Verzoek tot Wijziging

Algemeen	
Contract	OVK-002-2013-BRU
Initiatiefnemer:	Opdrachtgever
VTW nr.:	013
Werknaam:	Aanrijdbeveiliging kolommen UMC
Inhoudelijk behandelaar OG:	
Inhoudelijk behandelaar ON:	
Status:	<input type="checkbox"/> Voorlopig Versie: 1.0 <input checked="" type="checkbox"/> Definitief
Type wijziging	Verstrekken informatie
Tracédeel	U (alleen de Uithof)
Kilometrering	n.v.t.

Aan Projectorganisatie Uithoflijn
Van [REDACTED]
Telefoon 030 265 [REDACTED] / 06 [REDACTED]
Kenmerk E60-FHO-KA-1400437
Projectnummer RM002266
Onderwerp Aanrijdgevaar kolommen UMC (hazard 559 in Hazardlog POUHL)
Datum 23 september 2014

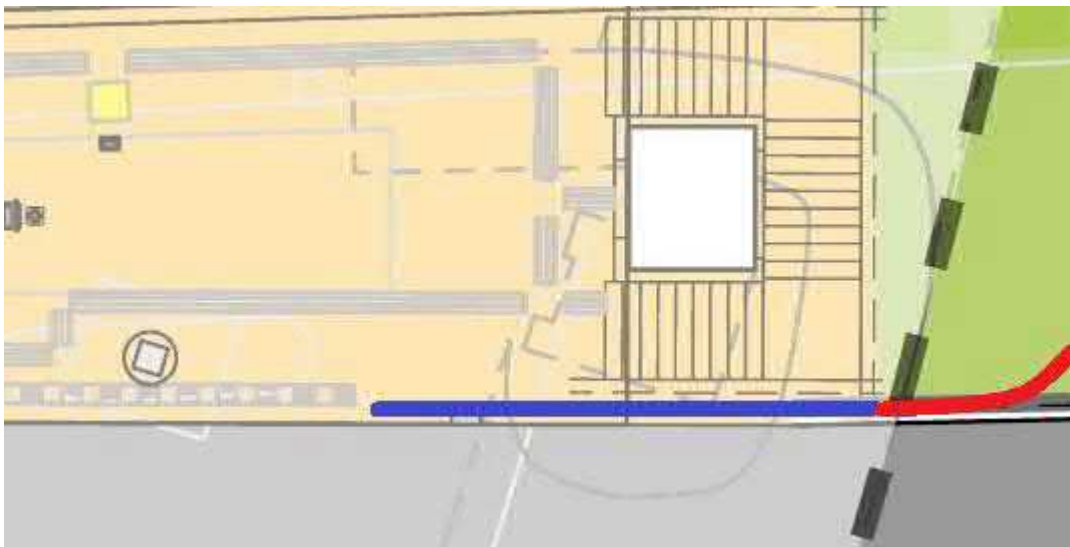
Gezien de afstanden tussen tram-/busbaan en kolommen lijkt een ontsporingsgeleiding alleen enig nut te hebben voor de kolom van de huidige traverse in het toekomstig noordelijk eilandperron van halte UMC. Er kan worden gedacht aan een opstaande rand die de band van de bus geleid. Een opstaande rand geeft goede geleiding als de hoogte bij benadering gelijk is aan de straal van het wiel van het voertuig. Een buswiel heeft een straal van ongeveer 57 centimeter. Een ontsporingsgeleiding/aanrijdbescherming is niet fraai en doet afbreuk aan de visuele kwaliteit van het gebied.

Deze rand kan worden ingepast tussen de trappartij en de kolom (blauwe lijn in onderstaande figuur). Een locatie van de constructie tegen de kolom aan is niet gewenst. Hij staat dan op het perron en dat levert veiligheidsrisico's op voor lopende personen en is een barrière voor de doorsstroming. Zoals de blauwe lijn nu getekend is, leidt deze de reizigers ook richting de trap. Ze zullen minder gemakkelijk van het perron afstappen, want op zich ook weer een veiligheidsvoordeel is omdat het zicht op een tegemoetkomende bus wordt verhinderd door het trappenhuis.

Wanneer de constructie wordt doorgetrokken tot voorbij de trappartij en een gebogen vorm krijgt (het rode deel van de lijn), kan hij ook dienen als constructie om te voorkomen dat de bus tegen de trappartij aanrijdt.

Movares adviseert een geleiding <M1> te plaatsen langs de zuidkant van het noordelijk perron (busbaan-zijde) om te voorkomen dat bussen de kolom van de huidige traverse (die 0,60 meter uit rand busbaan staat) aanrijden. Het moet gaan om een constructie die het wiel van een bus terug geleid naar de busbaan, dus met een hoogte van ongeveer de straal van een buswiel. Exacte specificaties (hoogte en vorm) en inpassing kunnen middels een engineeringsoopdracht worden uitgewerkt.
